Keuringsverslag van een elektrische laagspanning- en zeer lage spanningsinstallatie

NIET CONFORM

Straatnaam Elisabethlaan
Huisnummer 332
Busnummer 0101
Postcode 8400
Gemeente OOSTENDE
Land België

Controlebezoek van een huishoudelijke installatie volgens (KB 08/09/2019) - AREI Boek 1- 6.5. en 4.2.4.3.

Afbeelding schakel- en verdeelbord:

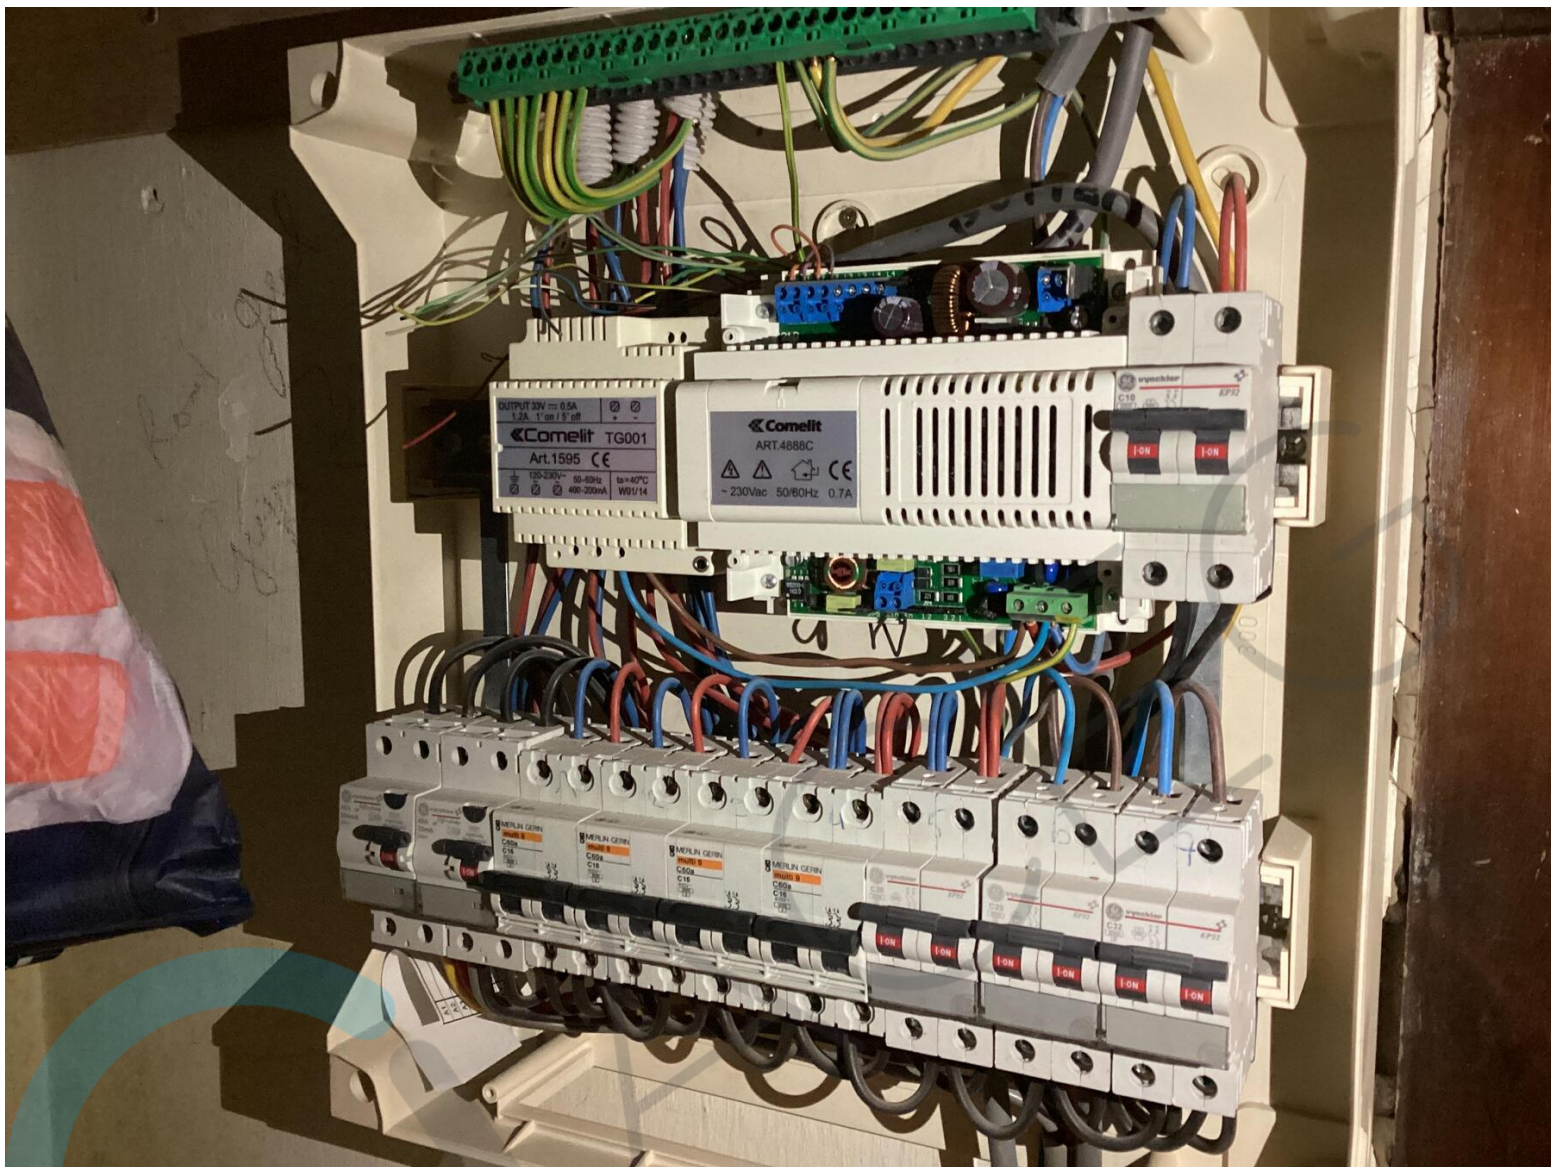
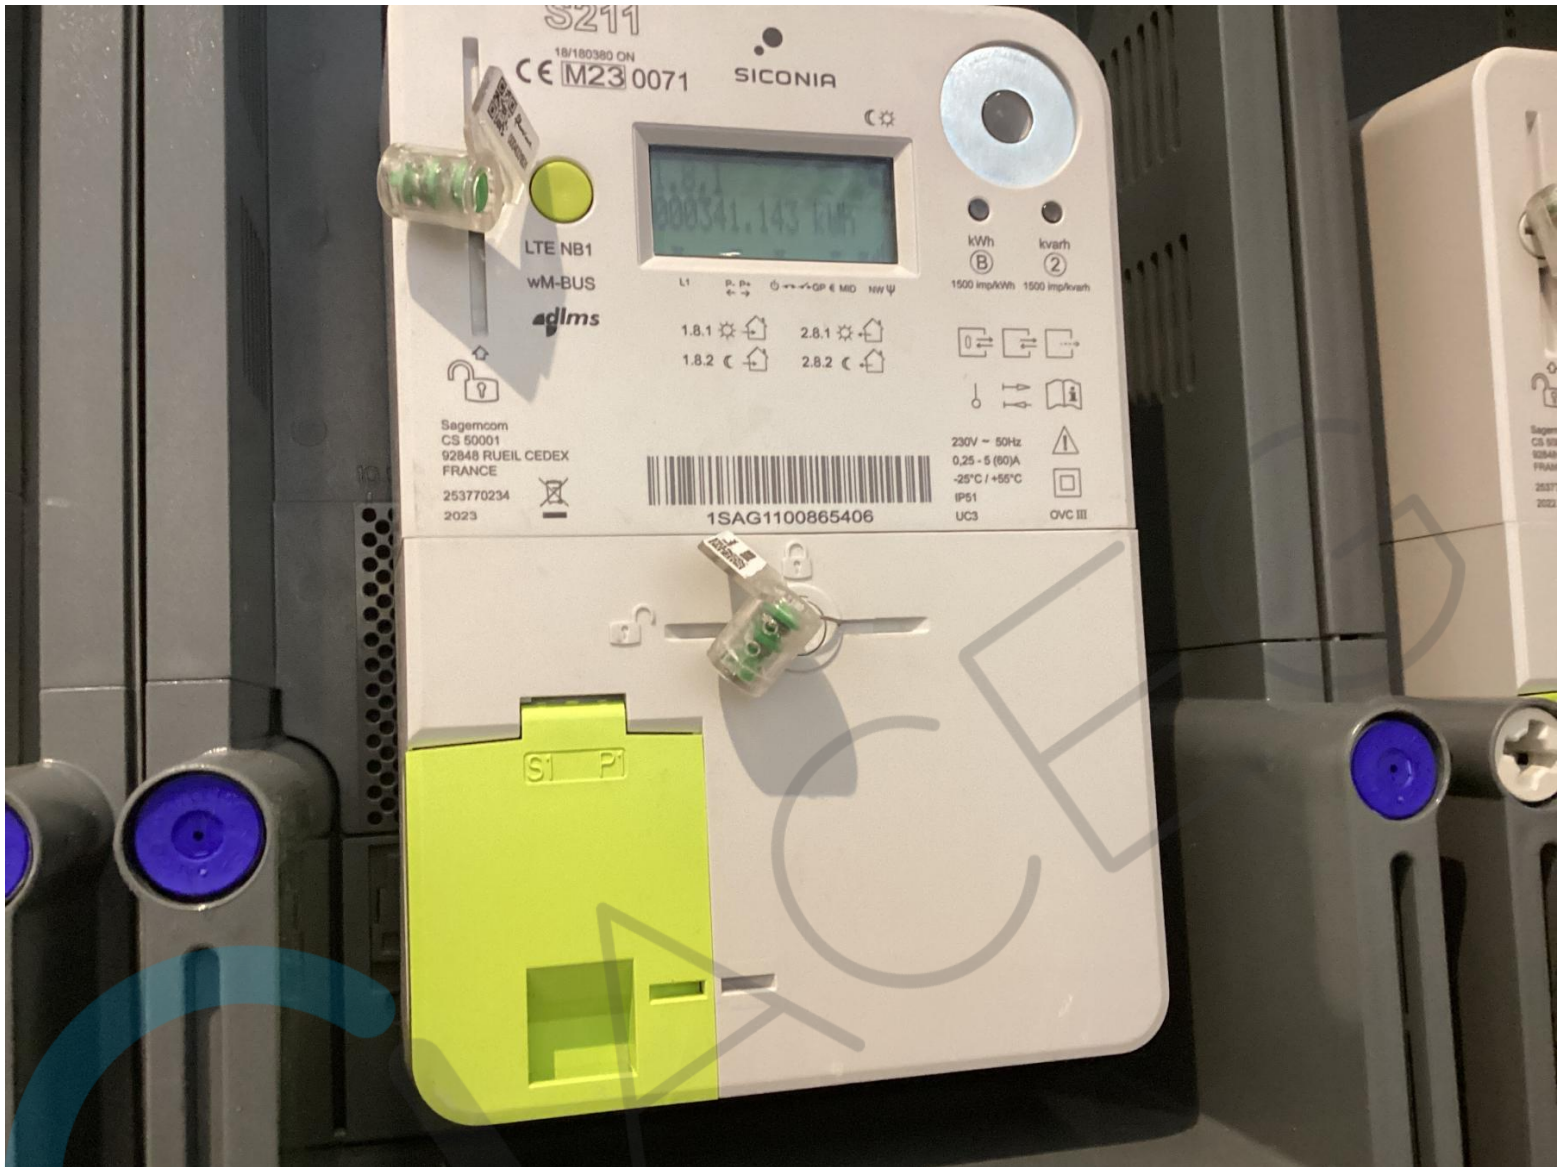
I5.05 De deur en/of afschermplaat van het schakelbord dient (terug)geplaatst worden. Aanraking van onder spanning staande delen mogelijk. (Boek 1 Afdeling 5.1.4. en 5.3.5.1.A. en 4.2.2.3.)

I5.10 Niet gebruikte invoeringen van het verdeelbord zijn niet correct of onvoldoende afgedicht. (Boek 1 Afdeling 5.1.4. en 4.2.2.3.)
